**Avis de la Mission Régionale d'Autorité environnementale
de Bourgogne-Franche-Comté
sur le projet de centrale agrivoltaïque
sur la commune de La Nocle-Maulaix (58)**

N °BFC-2025- 003598/A P

Figure 2 : Plan d'implantation des panneaux photovoltaïques (source : Étude d'impact, p 235)

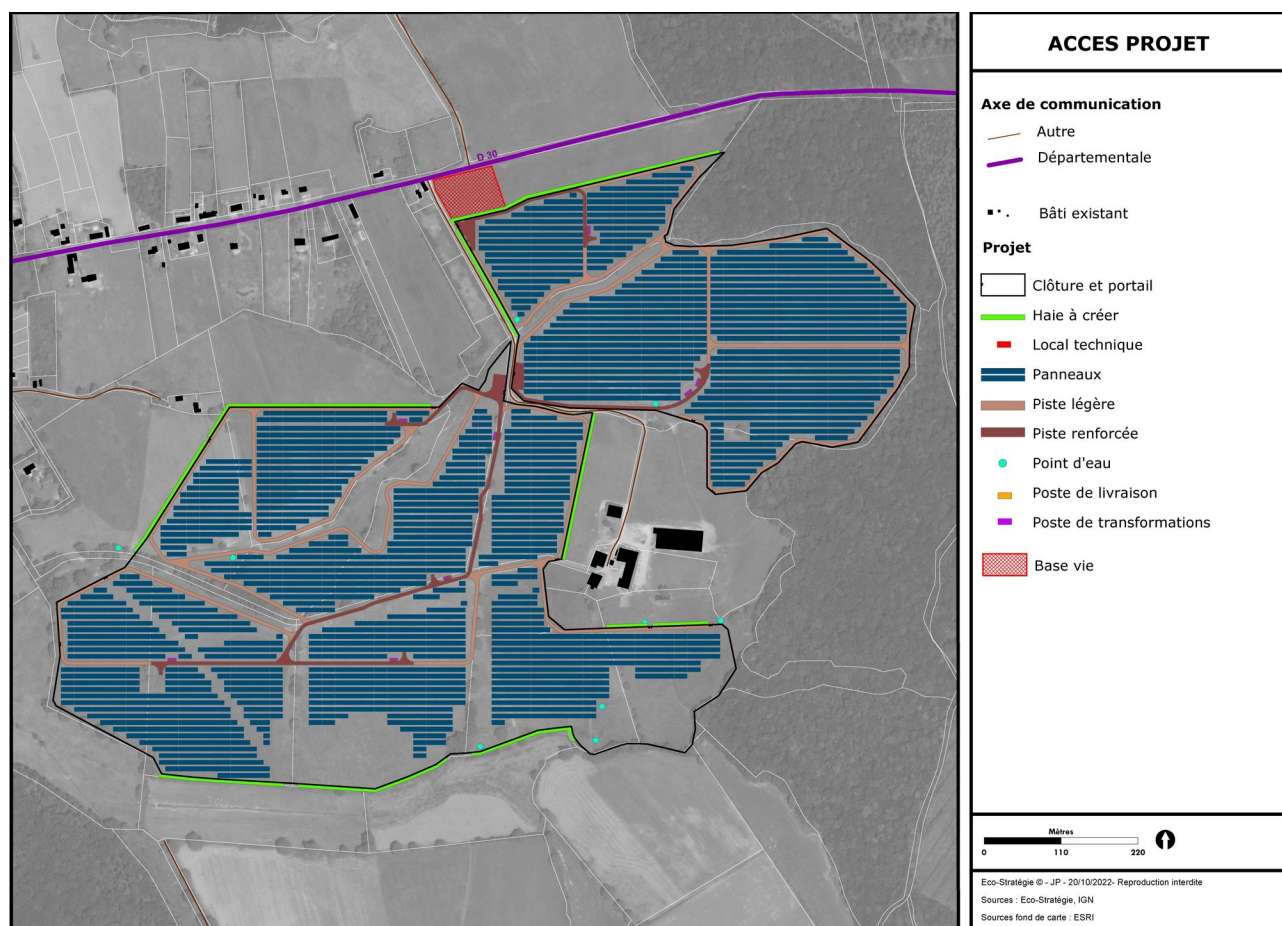
Le projet présenté avec par endroit des hauteurs de panneaux de 1 m seulement apparaît comme consommateur d'espaces naturels, agricoles ou forestiers (ENAF) au sens de l'arrêté du 29 décembre 2023 définissant les caractéristiques techniques des installations de production d'énergie photovoltaïque. (le seuil d'exemption de consommation d'ENAF pour une hauteur des panneaux est fixé à 1,10 m)

Dans ce contexte, la MRAe recommande de proposer une solution technique plus compatible avec les orientations du Sraddet ou à défaut d'approfondir la recherche de sites alternatifs limitant la consommation d'ENAF.
